Fontenay-aux-Roses, le 22 juin 2016

Monsieur le Président de l'Autorité de Sûreté Nucléaire

Avis IRSN n° 2016-00210**Objet :** Andra - Centre de stockage de l'Aube (INB n° 149)
Demande de mise en service de l'installation de contrôle des colis (ICC)**Réf. :** Lettre CODEP-DRC-042293 du 18 novembre 2015

Schéma de la séparation entre le local « inventaire » (C052) et le local dédié à la caractérisation des déchets issus de l'inventaire (C057)

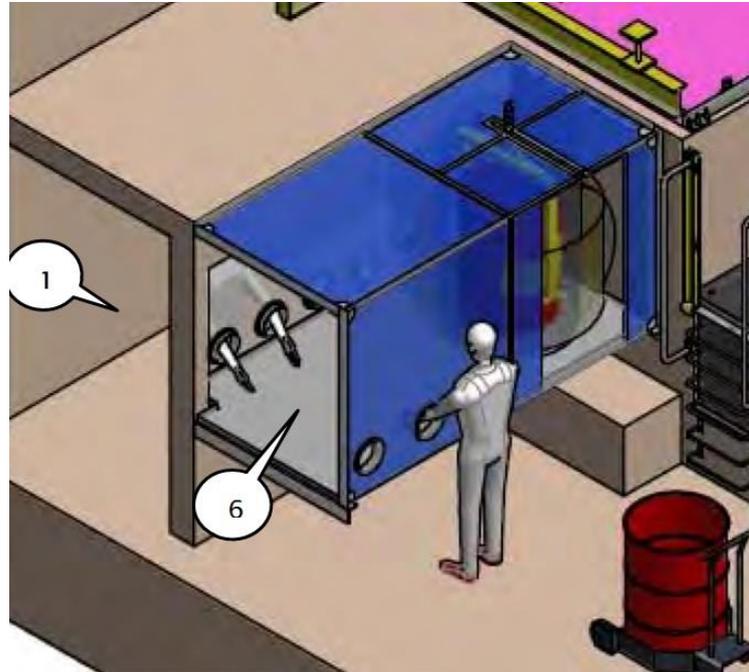
En réponse à la demande de l'ASN (cf. annexe 2 au présent avis) relative au risque de rupture de confinement entre le local dédié aux opérations de caractérisation des déchets (C057) et le local « inventaire » (C052), considéré comme potentiellement contaminé en fonctionnement normal, l'Andra indique que ces deux locaux sont séparés par une paroi vitrée munie de gants (cf. annexe 3 au présent avis) et présente l'analyse de la situation incidentelle consécutive à une rupture de confinement au niveau de ces gants. L'Andra précise que cette situation ne mènerait pas à un transfert de contamination vers le local de caractérisation en raison des différences de pression entre les deux locaux, ce dont l'IRSN convient. **L'IRSN estime ainsi que la demande de l'ASN précitée peut être considérée comme soldée.**

- d'analyser la situation incidentelle consécutive à une rupture du confinement entre le local inventaire (C052) et le local dédié aux opérations de caractérisation des déchets et de pilotage du pont de manutention (C057).
